実行計画の取組み状況および
指摘事項への対応について

平成23年4月25日

関西電力株式会社

前回委員会等における指摘事項 1/2

電源車、タンクローリ等の設置場所

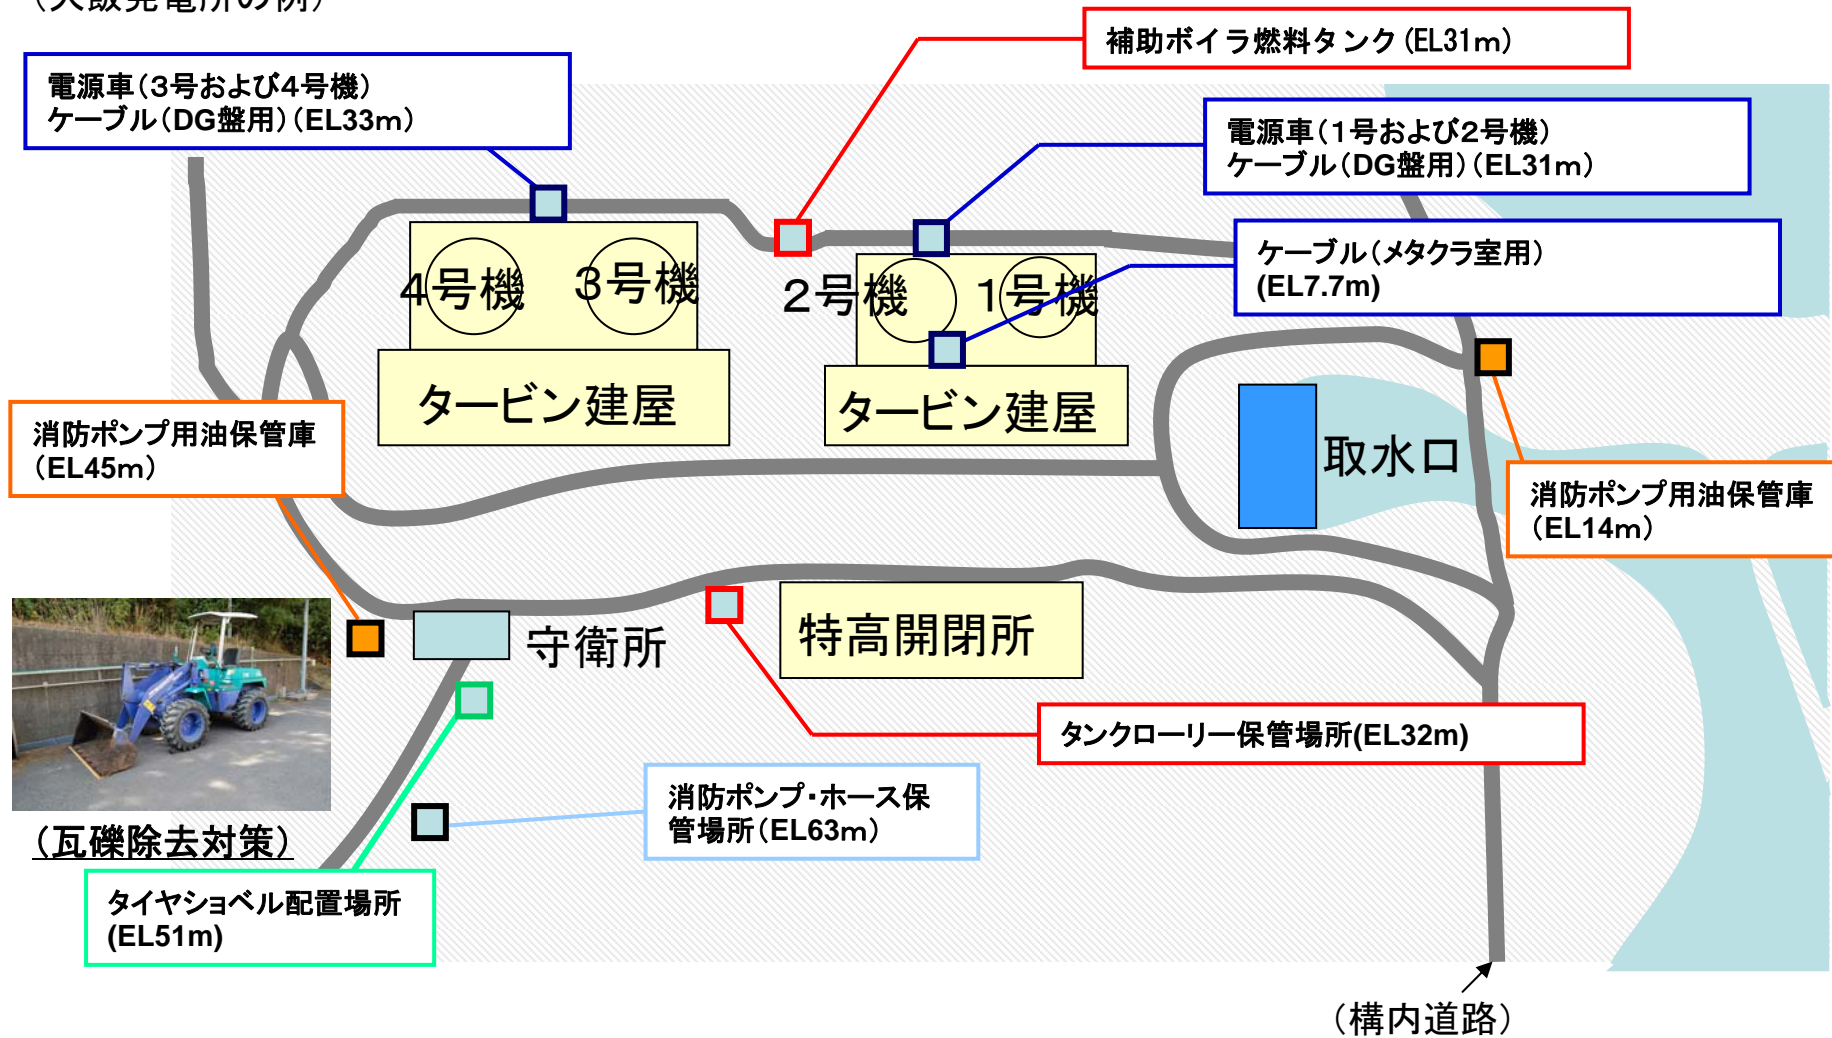
ご意見 7: 電源車、タンクローリ、消防ポンプおよび瓦礫を除去するタイヤショベルの保管場所は

津波の影響を受けない場所に保管

高浜1号機の耐震バックチェック評価例

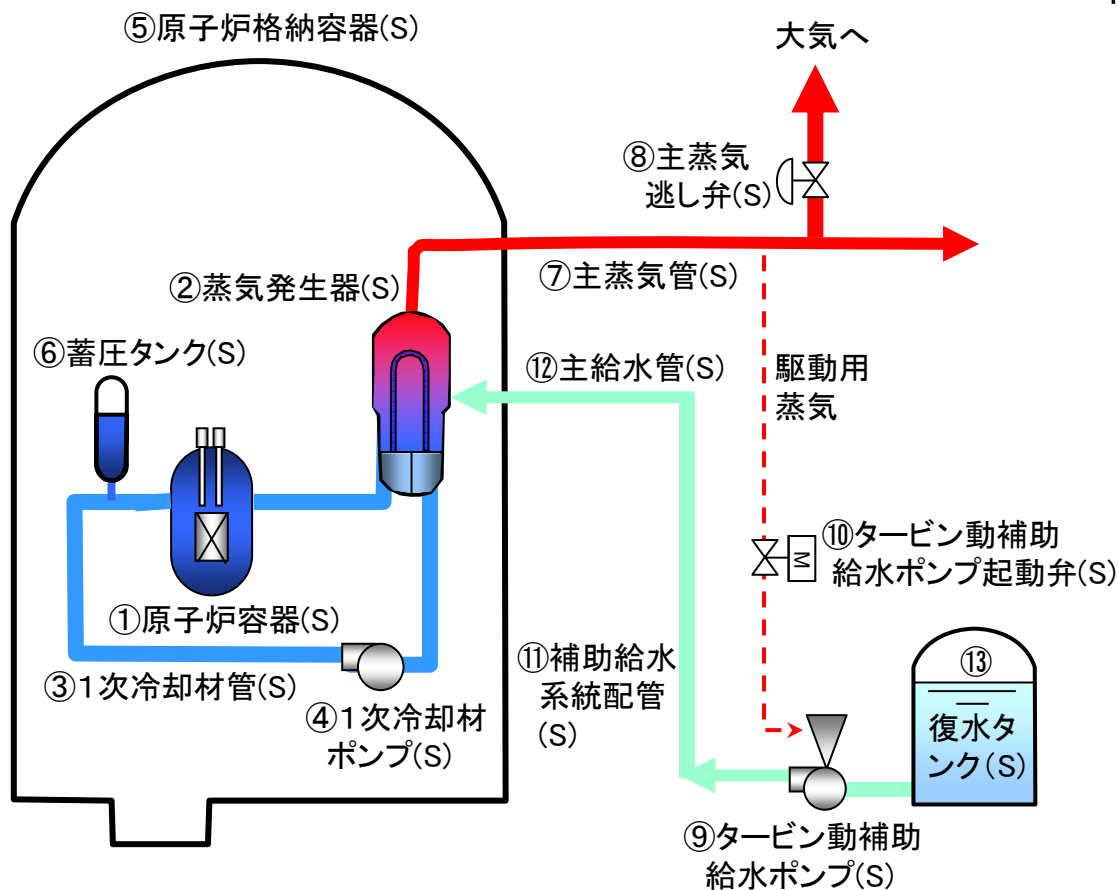
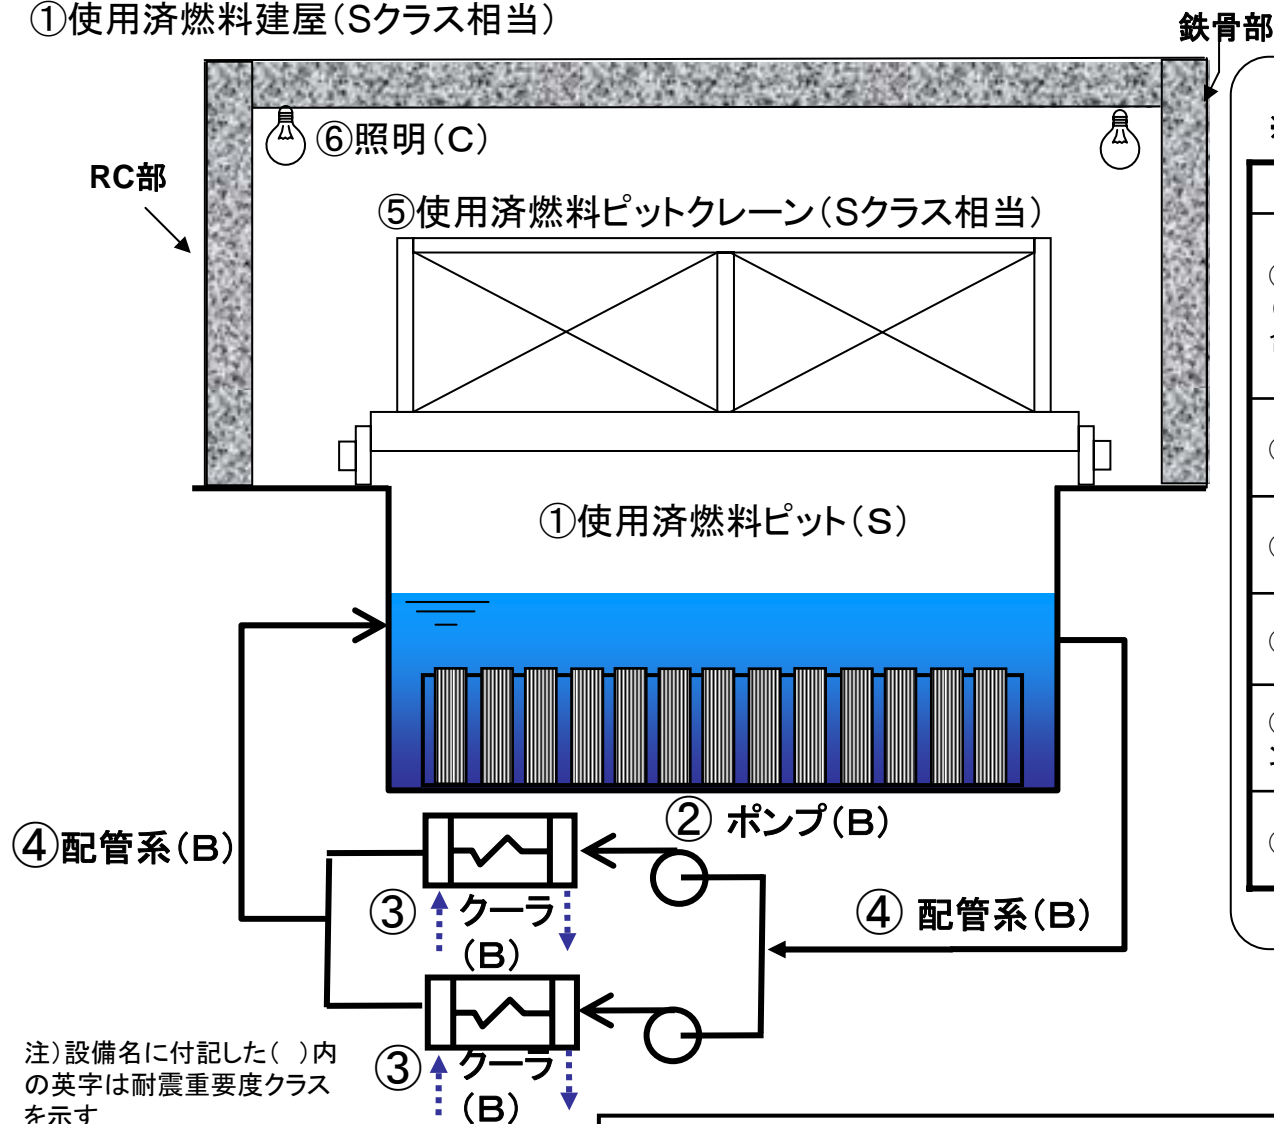
ご意見 8 : 原子炉冷却設備の耐震バックチェックにおける評価は

評価設備	発生値※1	許容値
①原子炉容器	296MPa	421MPa
②蒸気発生器	163MPa	193MPa
③1次冷却材管	188MPa	381MPa
④1次冷却材ポンプ	444MPa	502MPa
⑤原子炉格納容器	0.83※2	1
⑥蓄圧タンク	90MPa	254MPa
⑦主蒸気管	183MPa	394MPa
⑧主蒸気逃し弁	4.2G	6.0G
⑨タービン動補助給水ポンプ	26MPa	148MPa
⑩タービン動補助給水ポンプ起動弁	2.6G	6.0G
⑪補助給水系統配管	116MPa	310MPa
⑫主給水管	285MPa	380MPa
⑬復水タンク	0.88※2	1

全プラントとも、耐震バックチェックの結果、耐震性を有していることを確認した

<高浜1/2号機 評価結果>

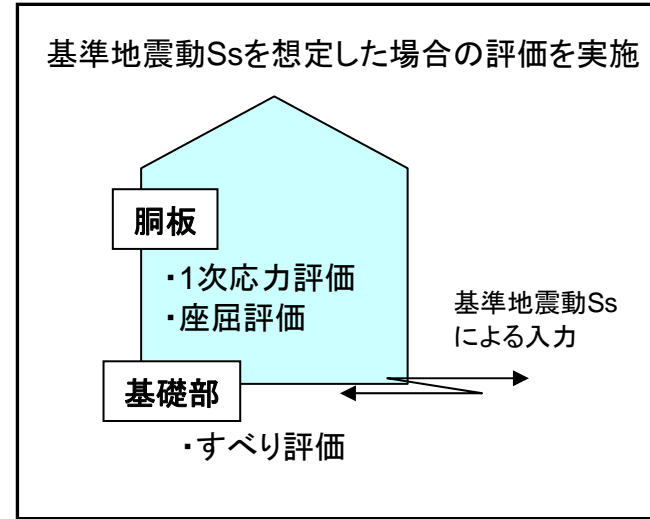
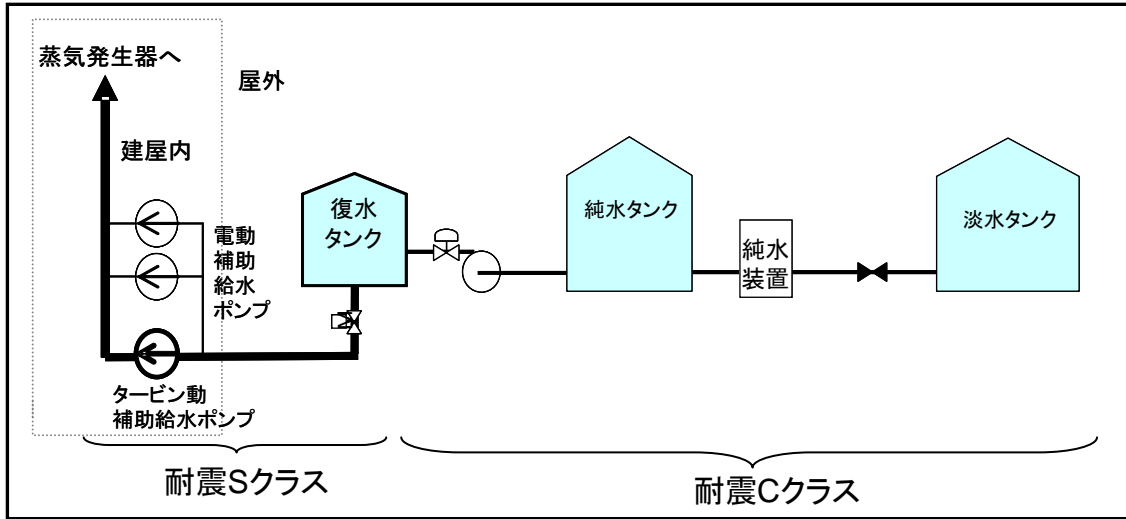
ご意見 10 : 地震における淡水タンク等の健全性は

評価部位	評価項目	発生値	評価
2次系純水タ	胴板	一次応力	182	評価基準値: 240MPa以下
		座屈	0.59	評価基準値: 1以下
	基礎部	最大すべり量	25.2	すべり量は既存のフレキシブル配管等で対応可能と考えられる。(単位: mm)
淡水タンク	胴板	一次応力	180	評価基準値: 240MPa以下
		座屈	0.42	評価基準値: 1以下
	基礎部	最大すべり量	26.3	すべり量は既存のフレキシブル配管等で対応可能と考えられる。(単位: mm)

実力ベースでは、機能は維持されるものと評価される

大飯発電所3, 4号機の外部電源受電について

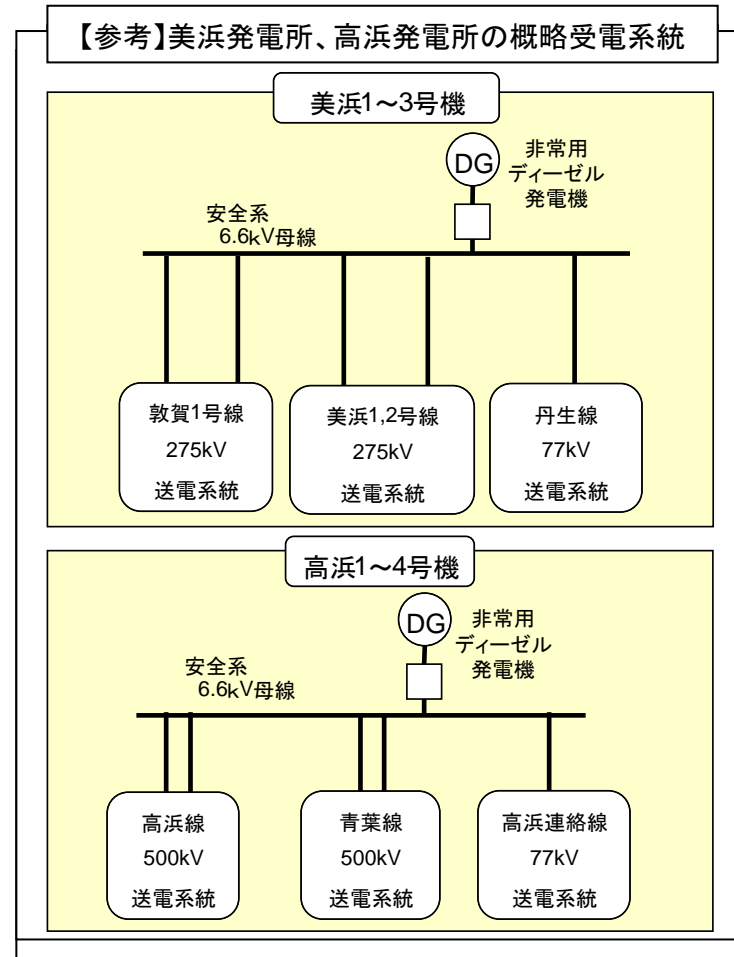
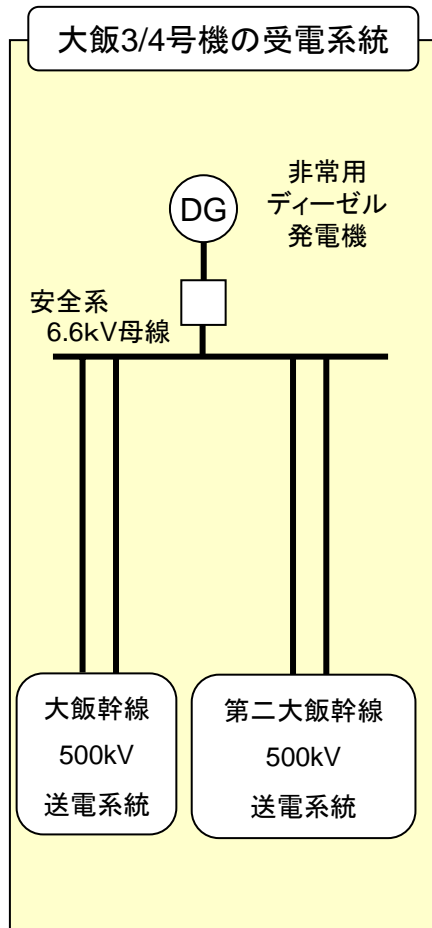
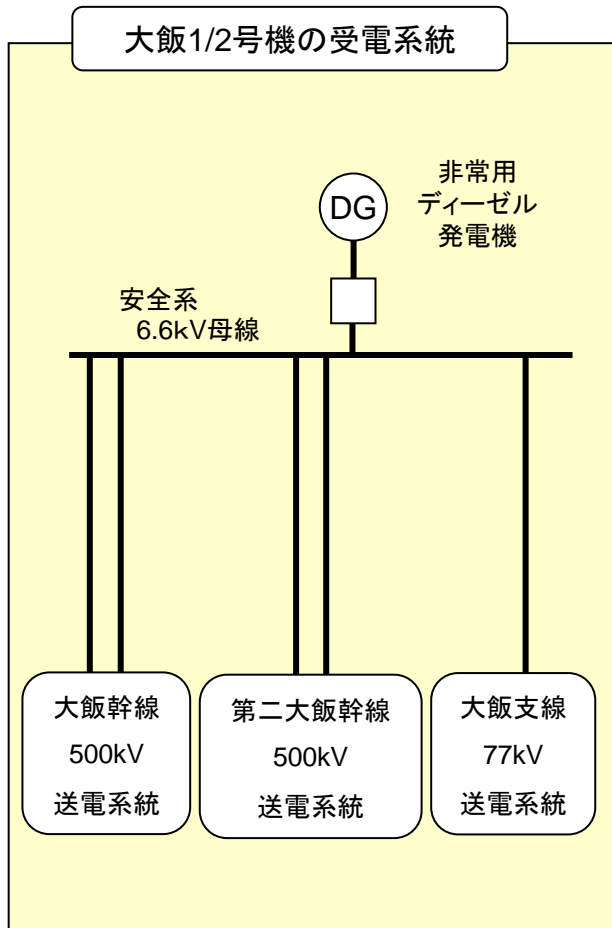
ご意見 11 : 発電所の外部電源系統の信頼性向上は必要ないか

今後、複数の電源線に接続されている全ての送電回線を各号機に接続して電力供給を可能とする等の検討を行い、対応していく

送電線ならびに発電所構内の受電設備にかかるこれまでの評価について

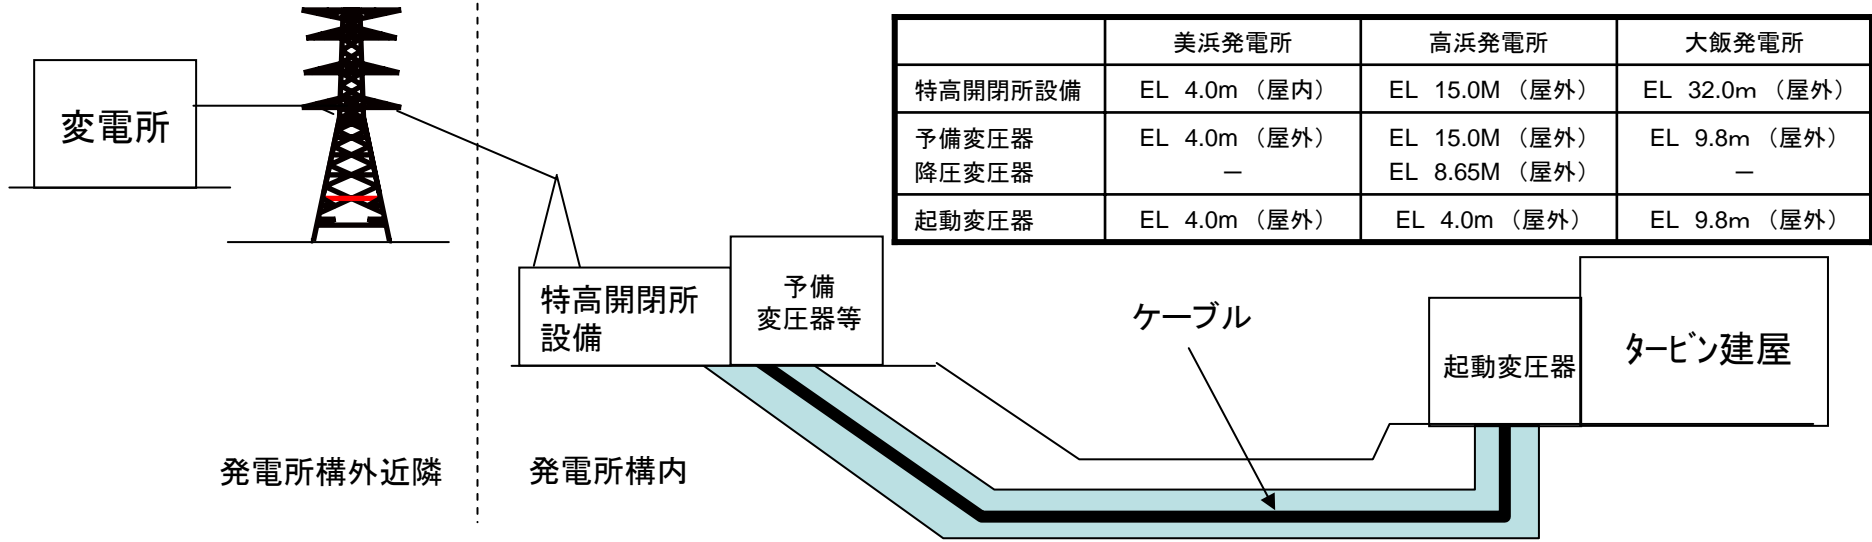
ご意見 12: 受電設備、変圧器、変電所他の地震・津波対策は

地震にかかる評価	津波にかかる評価
送電鉄塔	<ul style="list-style-type: none"> 平均風速40m/秒の連続風荷重に耐えられる構造 	<ul style="list-style-type: none"> 今回の地震・津波による送電線への影響にかかる知見が得られ次第、対応していく。
変電所	<ul style="list-style-type: none"> 地表面で最大水平加速度0.3Gの共振正弦3波に耐える設計。(変電所等における電気設備の耐震設計指針に基づく) 阪神淡路大震災や、新潟県中越沖地震などで、電力供給に重大な被害なし。 	<ul style="list-style-type: none"> 発電所につながる変電所は海岸線から遠く、津波の影響はない。
発電所受電設備(特高開閉所、ケーブル、変圧器等)	<ul style="list-style-type: none"> 変電所の設備同様、0.3Gの共振正弦3波に耐える設計。(耐震クラスはC) ⇒ なお変圧器は0.5G、それ以外は0.3G 阪神淡路大震災において同様の設備(尼崎発電所)に被害なし。新潟県中越沖地震などにおいても、損壊事例はない。 	<ul style="list-style-type: none"> 特高開閉所設備や変圧器などは、洗浄等の手当てが必要。 地下のケーブルについては、海水冠水状態でも使用可能。

原子力発電所近辺の送電系統、発電所内の受電設備については、今回の知見を反映し、開閉所等の浸水対策など、津波に対する影響を低減する対策を検討、実施していく。

津波評価に用いる海域活断層の一例(若狭湾周辺)

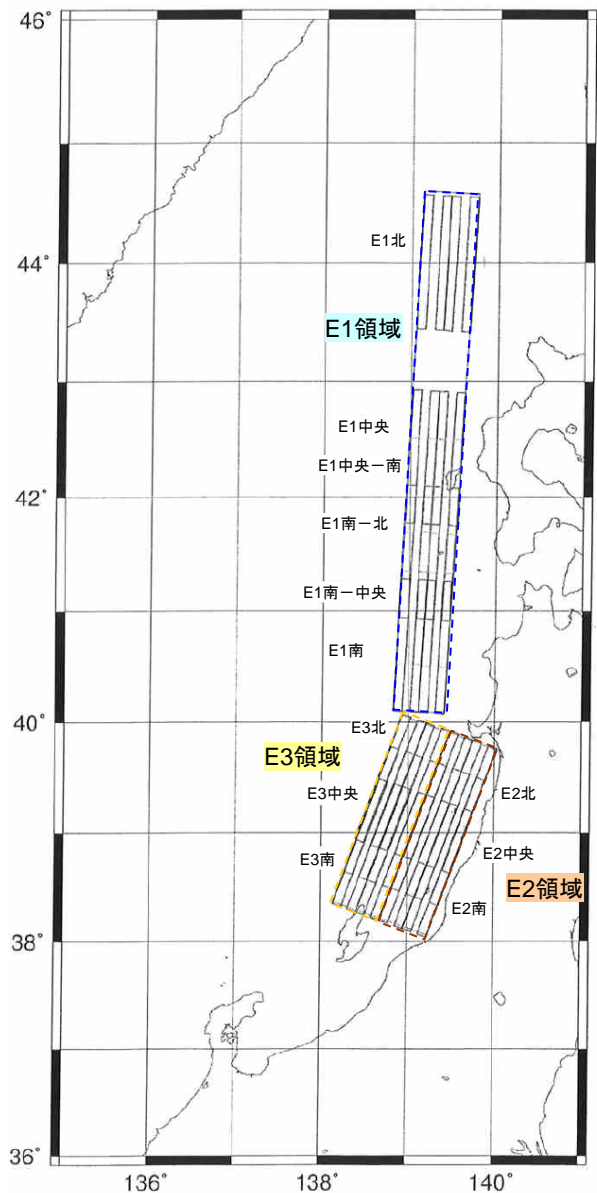
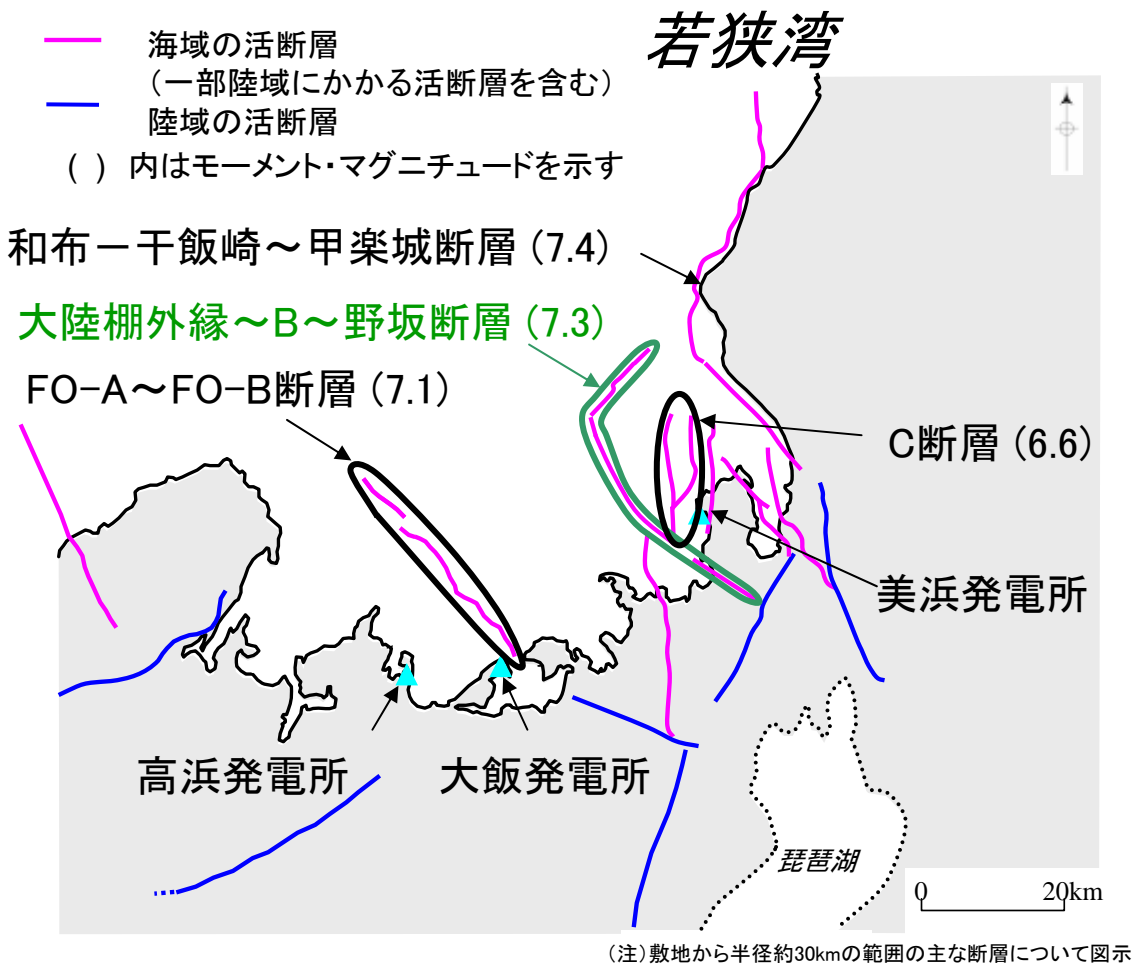
ご意見 13: 津波評価の検討状況は

- 緊急対策 ・安全上重要な設備の浸水防止のため扉等へのシール施工
- 応急対策 ・浸水防止のため更に信頼性を高めるため水密扉への取替
・津波の衝撃力緩和対策として防波堤のかさ上げ又は防潮堤を設置
・海水ポンプエリアに防護壁を設置

今後、津波高さ、防波堤の高さ、強度については国レベルの委員会等での検討も踏まえ、必要な対策を実施していく。

今後、津波高さについては国レベルの検討も踏まえ、必要な見直し評価を行う

緊急時対策所の津波対策

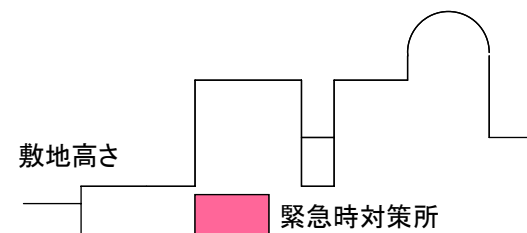
ご意見 14: 緊急時対策所(地下設置)の津波に対する対応は

津波発生時、サービスビルの地下にある緊急時対策所は、機能を喪失する可能性があるため、ただちに状況を確認するとともに、要員については一旦サービスビル高層階に退避させ、発電所対策本部を設置する。

今後、津波の影響や、放射線の遮蔽などを考慮した免震事務棟の設置について、検討を進める
